Comune di Quattro Castella

PIANO URBANISTICO GENERALE

VARIANTE SPECIFICA (ex art. 27 bis L.R.20/2000) al PTCP e PTPR

**PUG di Quattro Castella:
proposta di variante al PTCP e al PTPR
Relazione illustrativa e Valsat**

Fig. 1 - Area n. 1: proposta di aggiornamento della cartografia del dissesto

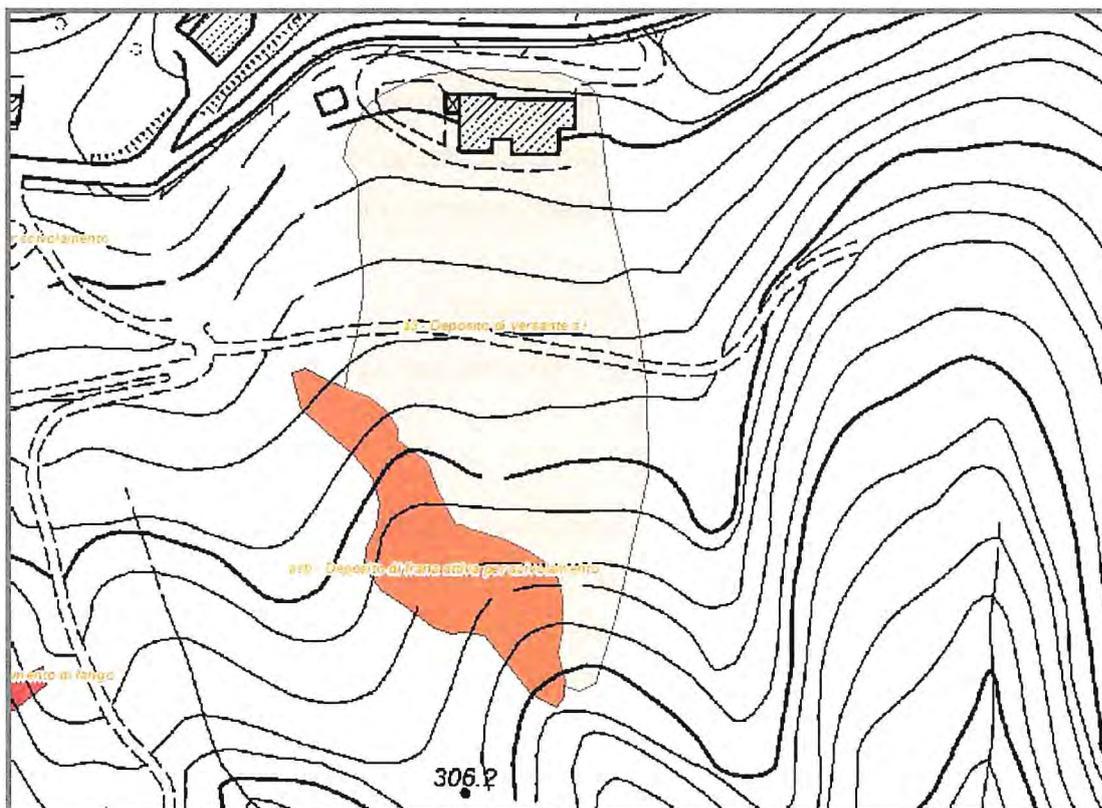
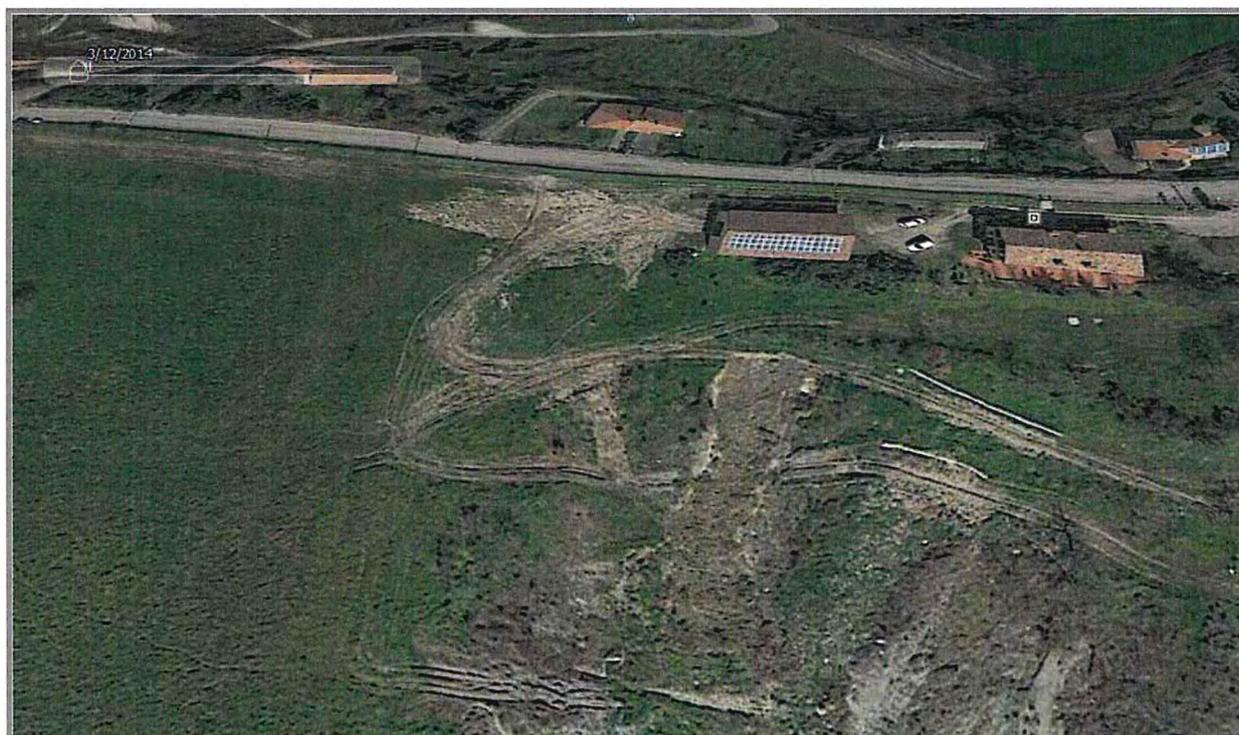
Come sopra accennato, il deposito sul quale è localizzato l'edificio principale dell'Azienda "Le Barbaterre" è classificato come "deposito di versante s.l." nell'inventario del dissesto regionale (all. 1), mentre il PTCP-PAI attribuisce al medesimo deposito la classificazione di "frana attiva" (all. 2). L'area in esame è stata oggetto di specifici studi e di un monitoraggio inclinometrico, messi a disposizione dal Comune e dall'azienda. Le letture dei tubi inclinometrici mostrano una complessiva assenza di spostamenti ad eccezione della porzione più superficiale dell'inclinometro di monte, la cui deviazione può essere riconducibile a interferenze non dovute a dissesto. Il sopralluogo non evidenzia movimenti in atto. I tecnici consulenti dell'azienda agricola indicano i punti precisi di monitoraggio e l'assetto dei drenaggi realizzati per la raccolta delle acque e di come, per evitare l'insorgenza di fenomeni superficiali, questi siano stati convogliati in un impluvio a Est. Viene condiviso dai presenti il perimetro di deposito di versante s.l. già indicato nelle carte regionali (fig. 1).

Fig. 2 – Area n. 2: proposta di aggiornamento della cartografia del dissesto

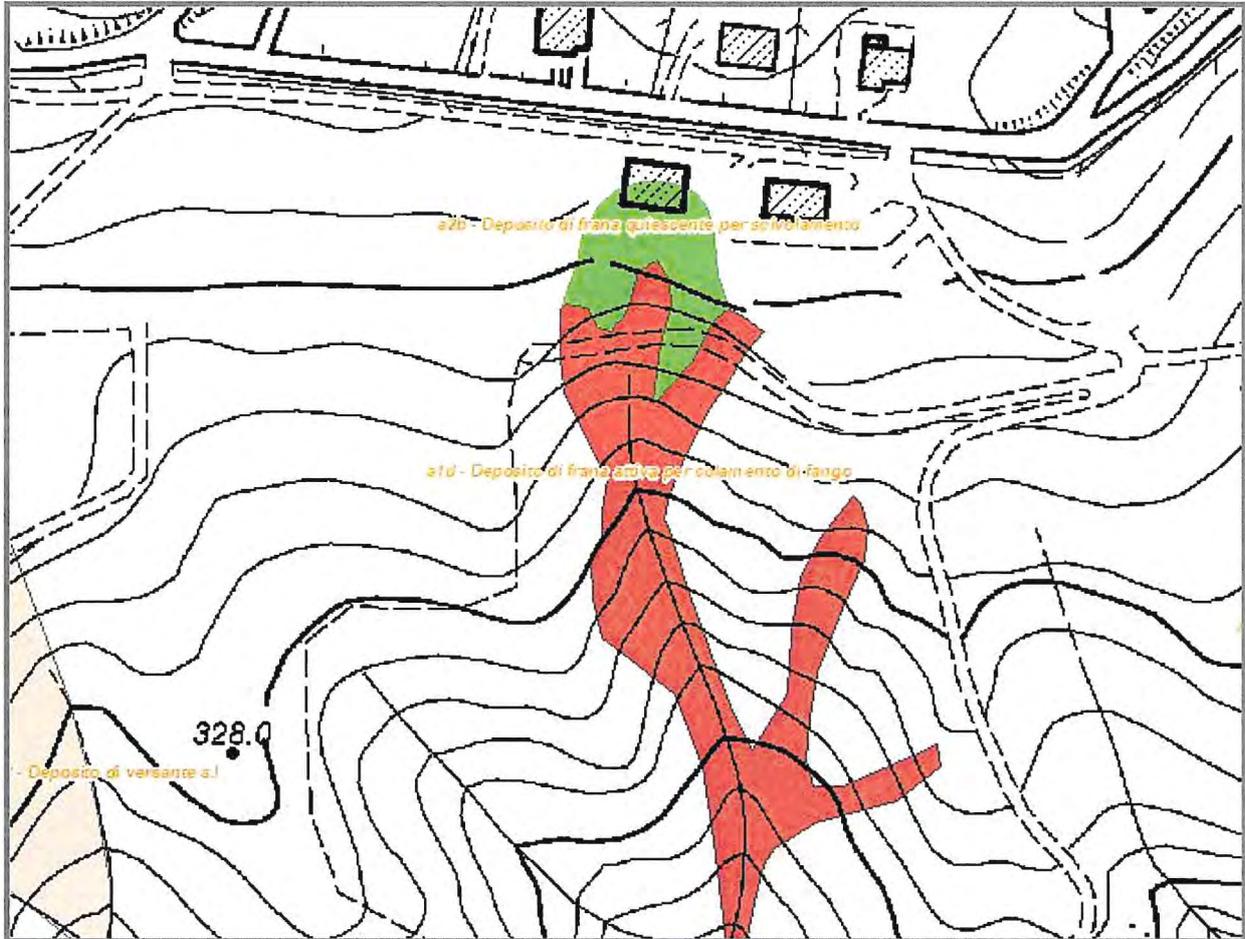
L'area considerata è costituita da un versante costituito in massima parte da terreni appartenenti alla formazione prevalentemente argillosa a tessitura caotica della formazione delle Breccie argillose della Val Tiepido – Canossa (MVT), particolarmente suscettibili a sviluppare frane. E' stata effettuata una riperimetrazione dell'area (Fig. 2), interessata anche recentemente da riattivazioni di frane (prevalentemente colate e scorrimenti) sulla base delle testimonianze dei tecnici presenti e delle foto aeree più recenti disponibili. Di seguito si riporta un'immagine del 2014 tratta da Google Earth.

Fig. 3 - Area n. 3

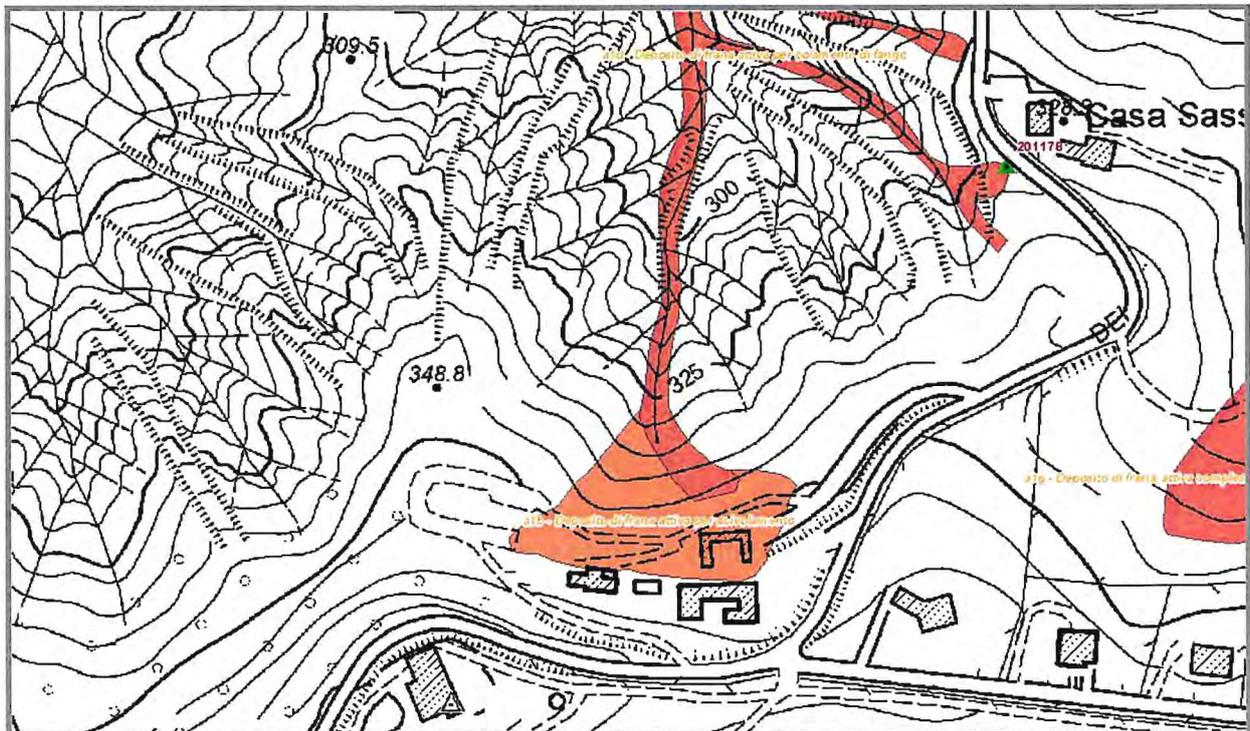
E' stato effettuato un sopralluogo presso gli edifici dell'ex discoteca Los Angeles. Sono stati riscontrati segnali evidenti di movimento in larga parte dell'area e conseguentemente è stata proposta una ripermimetrazione dei dissesti (Fig. 3) che al momento deve essere considerata provvisoria. I terreni interessati appartengono alla formazione prevalentemente argillosa a tessitura caotica della formazione delle Breccie argillose della Val Tiepido - Canossa (MVT) particolarmente suscettibili a sviluppare frane. La parte più meridionale del complesso appare meno interessata, e attualmente esclusa da corpi di frana, ma per una migliore definizione delle condizioni di stabilità sono necessari ulteriori approfondimenti non sviluppati al momento attuale.

Fig. 4 – Area n. 4: proposta di aggiornamento della cartografia del dissesto

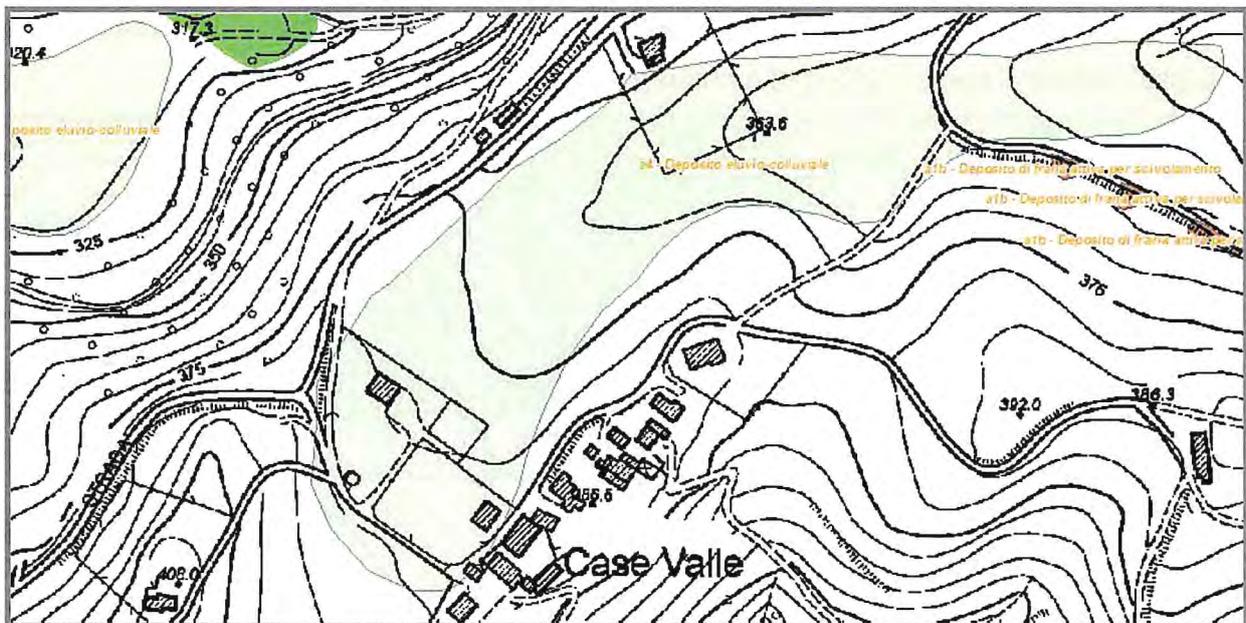
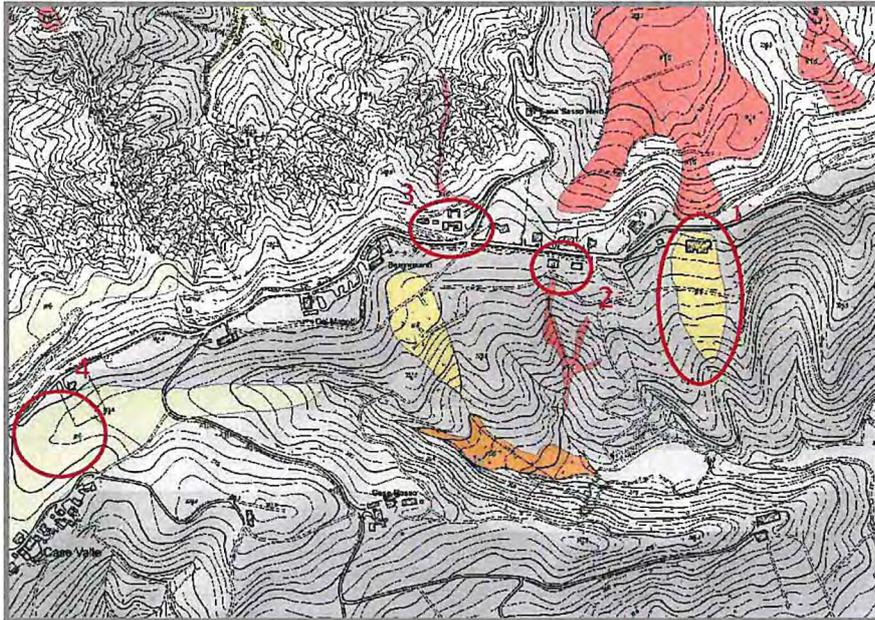
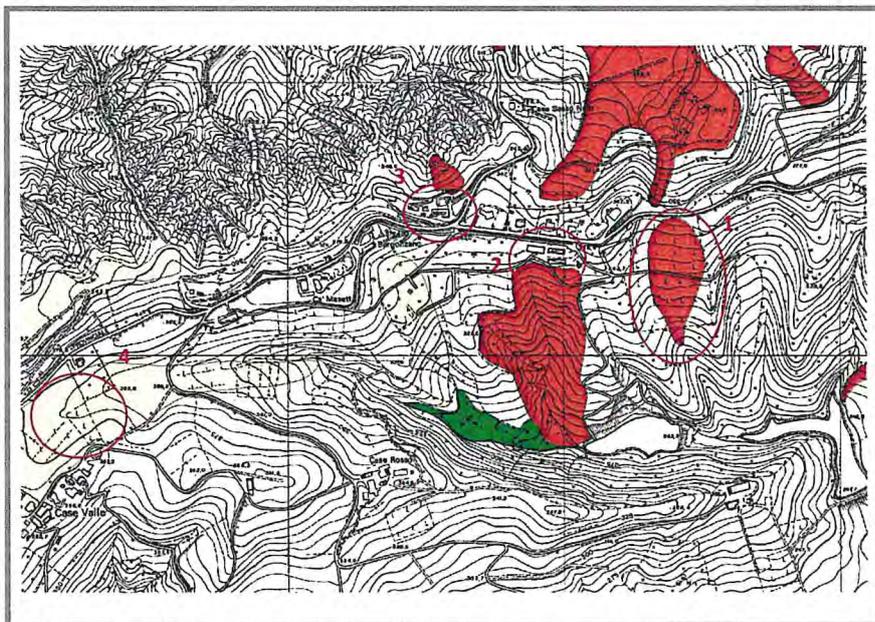
E' stato effettuato un sopralluogo in corrispondenza del vasto impluvio a nord della località Case Valle che è classificato nella cartografia PTCP come interessato da generici depositi di versante. Le condizioni geomorfologiche e di pendenza inducono a riconfermare l'area così come classificata della carta inventario regionale ovvero come deposito eluviale-colluviale (a4) impostato su terreni appartenenti alla formazione epiligure di Pantano (PAT) prevalentemente marnoso-calcareo. Nell'occasione è stata effettuata anche una ripermimetrazione del deposito (Fig. 4).
